**Verslag huishoudelijke elektrische installatie op laagspanning en zeer lage spanning****Algemeen:**

Referentie: 003-20260908-06	Datum controle: 08/09/2026
Keurder: 003

Eigenaar:	Dany munungu	EAN-code:	541448820062417929
Adres installatie:	Pieter Coeckestraat 42, 9300 - Aalst	Nummer teller(s):	1SAG3200381458
		Distributienetbeheerder installatie:	Fluvius
Datum uitvoering installatie:	☒ Vóór 01/10/1981 ☒ Tussen 01/10/1981 en 01/06/2020 ☐ Vanaf 01/06/2020		
Type:	☒ Wooneenheid ☐ Niet-huishoudelijk ☐ PV ☐ Batterij ☐ Laadpaal

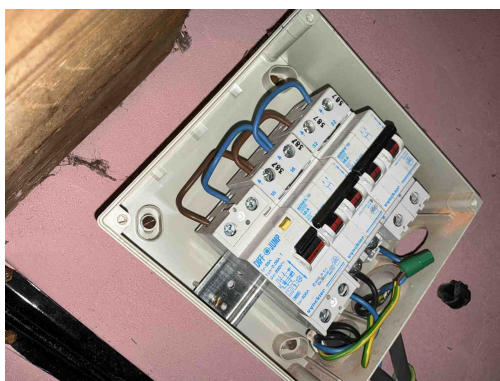
T21 - Het elektrisch materieel is niet geplaatst volgens de voorschriften van de fabrikant/ regels van goed vakmanschap . (Boek 1: 1.4.1.3)

Opmerking: Ophangvijzen bord niet afgedekt

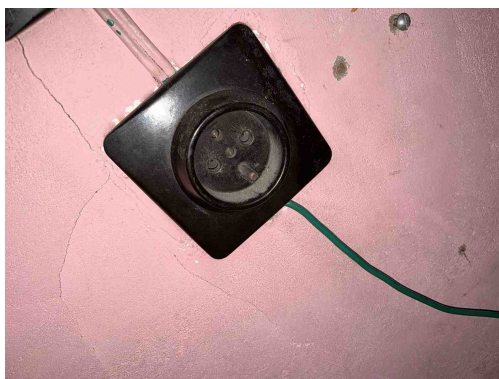
T21 - Het elektrisch materieel is niet geplaatst volgens de voorschriften van de fabrikant/ regels van goed vakmanschap . (Boek 1: 1.4.1.3)

Opmerking: Ophangvijzen bord niet afgedekt

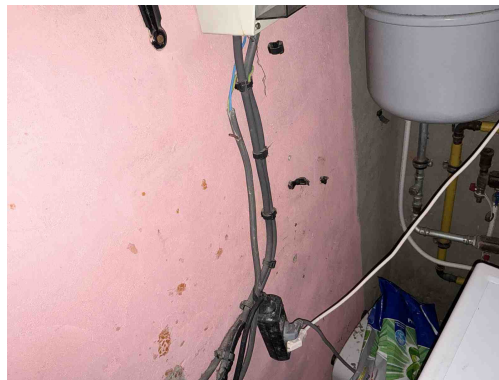
T11 - De contactdozen waarvan de toegekende stroomsterkte maximaal 16A en de toegekende spanning maximaal 250V bedraagt en niet bedoeld zijn voor de voeding van een of meerdere verbruikstoestellen voor een specifiek doel en niet geplaatst zijn in of op schakel- en verdeelborden, beschikken niet of IPXX-D (incl. gemeenschappelijke delen residentieel geheel) (Boek 1: 4.2.2.3/5.3.5.2).

C21 - Het gebruik van geleiders van het type VOB, zonder bijkomende afscherming is niet toegestaan (Boek 1: 5.2.9.6).

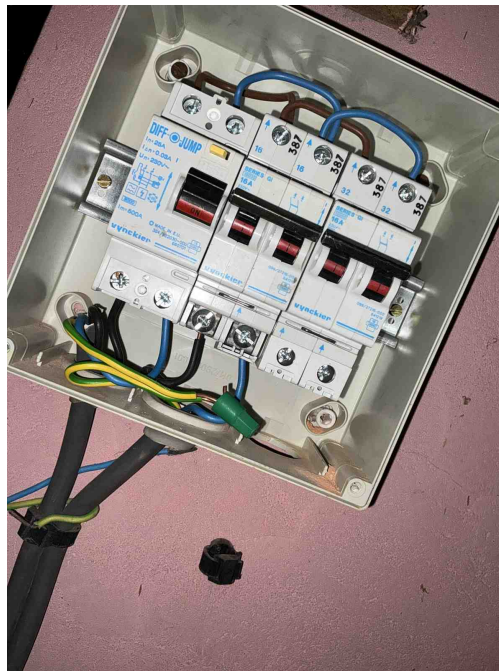
C13 - Onvoldoende bevestiging van de leiding(en) (Boek 1: 5.2.9.5).

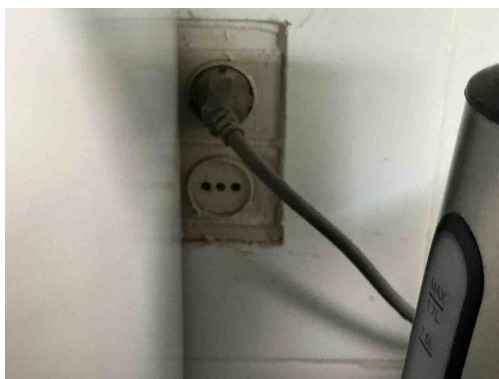
T23 - Het elektrisch materiaal is beschadigd. (Boek 1: 1.4.1.3).

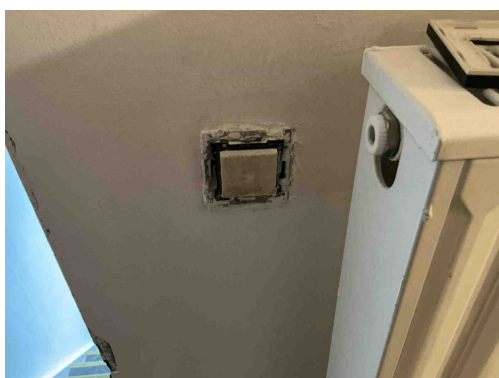
T09 - Bepaalde contactdozen en/of schakelaars zijn beschadigd (Boek 1: 1.4.1.3).

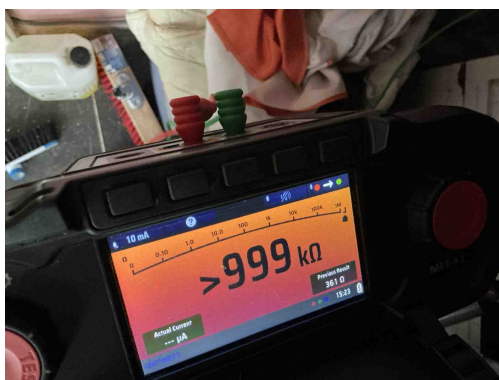
B04 - De aanduiding van de kringen, klemmen en/of schakelapparatuur ontbreekt, is onjuist of is onvolledig (Boek 1: 3.1.3.1/5.1.6.1).

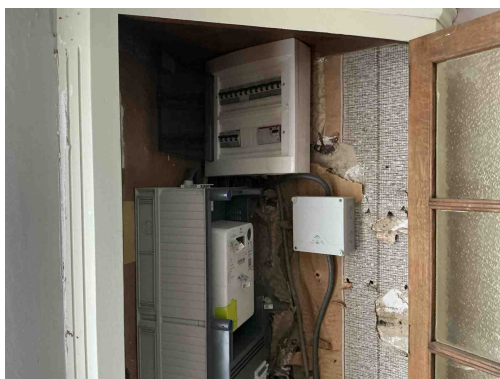
Klasse 0 toestel verboden
